Fra: noreply@blivhoert.kk.dk
Sendt: 26. marts 2013 09:21
Til: TMF-Bydesign
Emne: Høringssvar: "Enghave Brygge" med kommuneplantillæg (2011-63262). Afsender: Formadn Anders Clausen
Vedhæftede filer: Tegning 3.pdf

Tak for dit høringssvar i forbindelse med "Enghave Brygge" med kommuneplantillæg

Uddrag af Tegning nr. 3 - Anvendelse

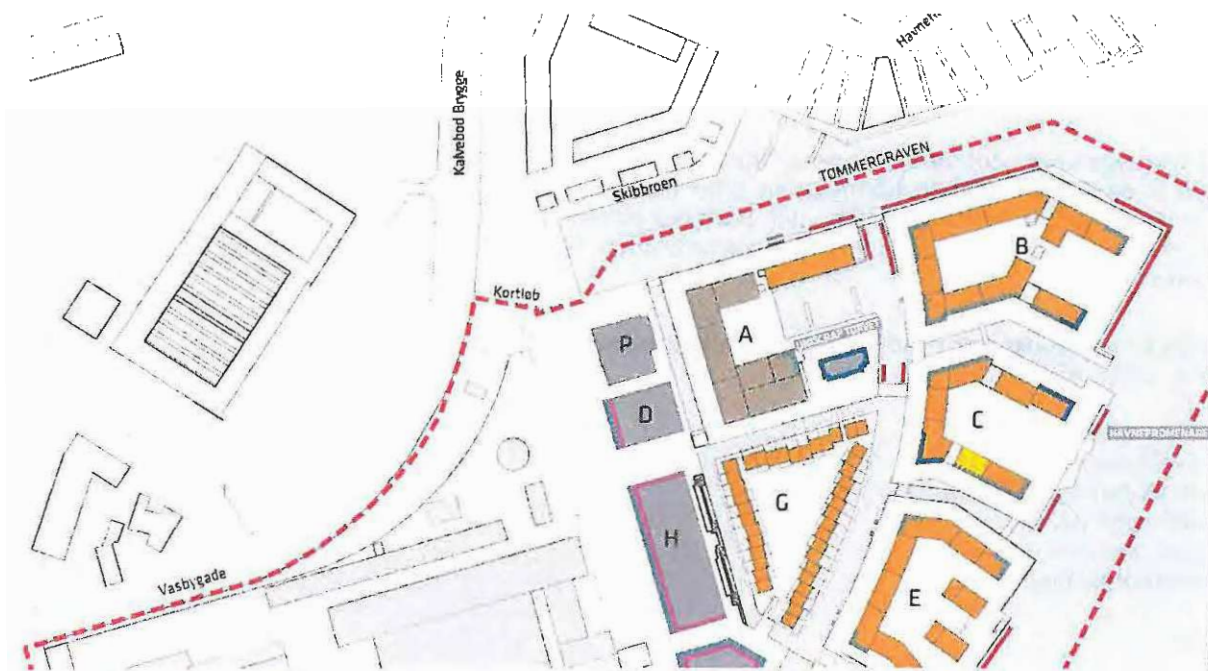
Foreningen Skibbroen har derfor et nødvendigt krav om, at der etableres et mindst 15 meter bredt afmærket sejløb med en mindste vanddybde på 4 meter ud til hovedløbet langs Islands Brygge.

Der er i forslaget lagt op til at der kan placeres husbåde i Tømmergraven ud for område A og B, derfor skal vores krav om et 15 meter bredt sejløb regnes ud fra ydersiden af disse husbåde. Bredden på 15 meter gælder også ud for de husbåde der evt. placeres ud for område A og Foreningen Skibbroens husbåde ved vores bådebro. I øjeblikket er der 19 meter fra kajen og til den nærmeste husbåd. Se den vedhæftede fil med uddrag af Tegning nr. 3 fra materialet "Enghave Brygge"
